【国土交通省自動車交通局プレスリリース】

(株)アムラックスによるコンクリートミキサー車用電動式ホッパーカバーの自主改善の実施について

自主改善説明図

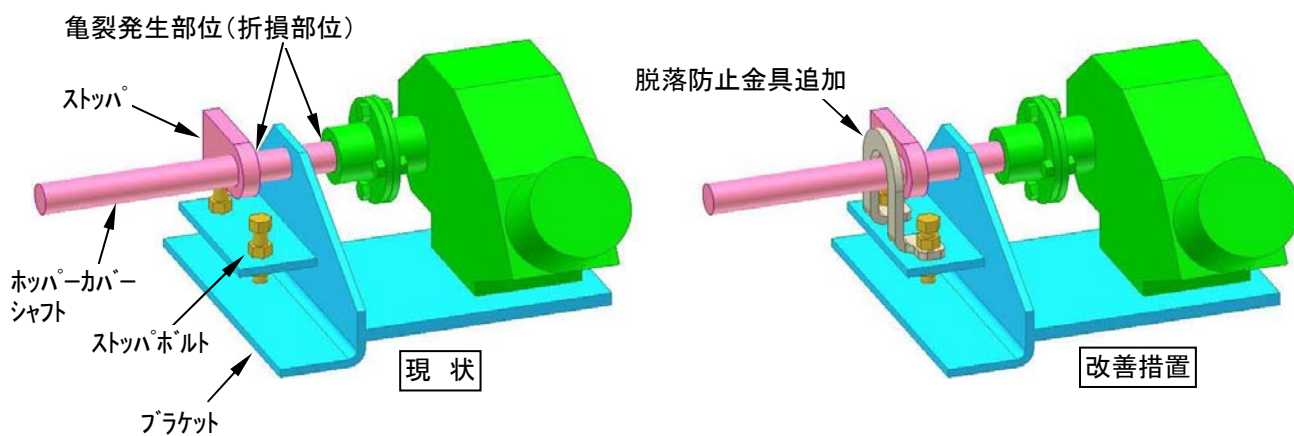
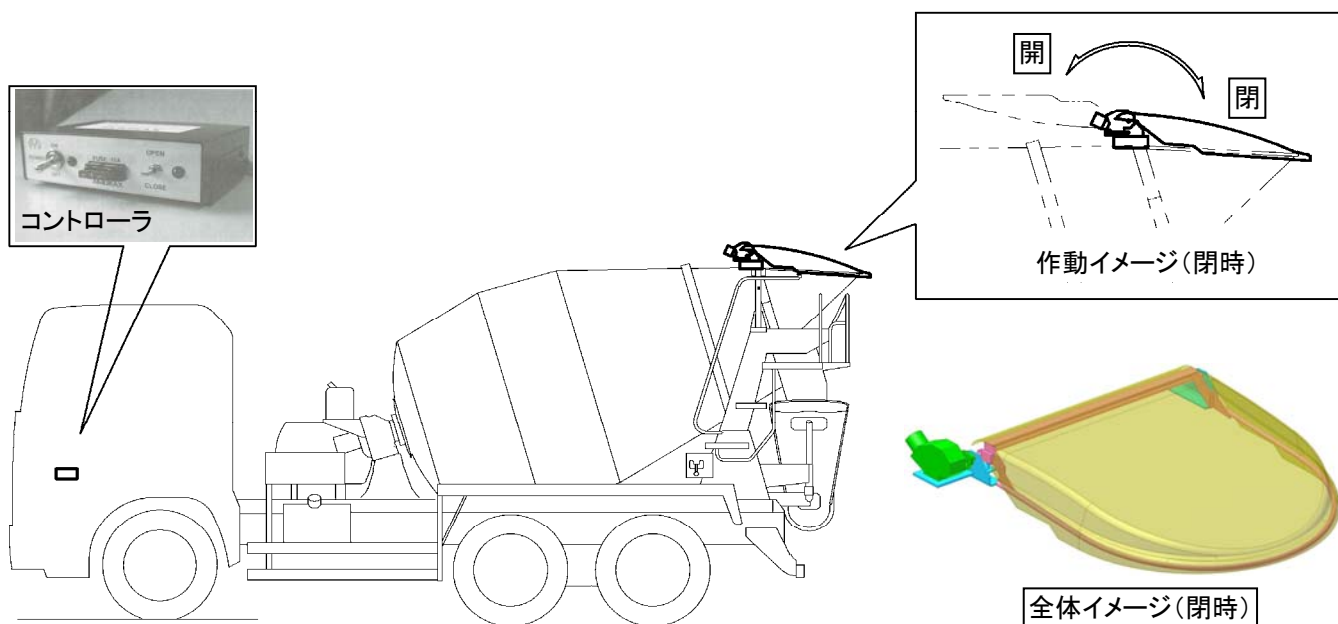
不具合の内容

コンクリートミキサー車に備えられている電動式ホッパーカバーの開閉操作を行うコントローラにおいて、過電流検知システムの設定が不適切なため、ホッパーカバーシャフトに過大なトルクが発生する可能性がある。そのため、そのままの状態で使用を続けると、当該シャフトが折損し、最悪の場合、ホッパーカバーが脱落するおそれがある。

改善の内容

全車両、コントローラを対策品に交換するとともに、ホッパーカバーに脱落防止金具を取付ける。
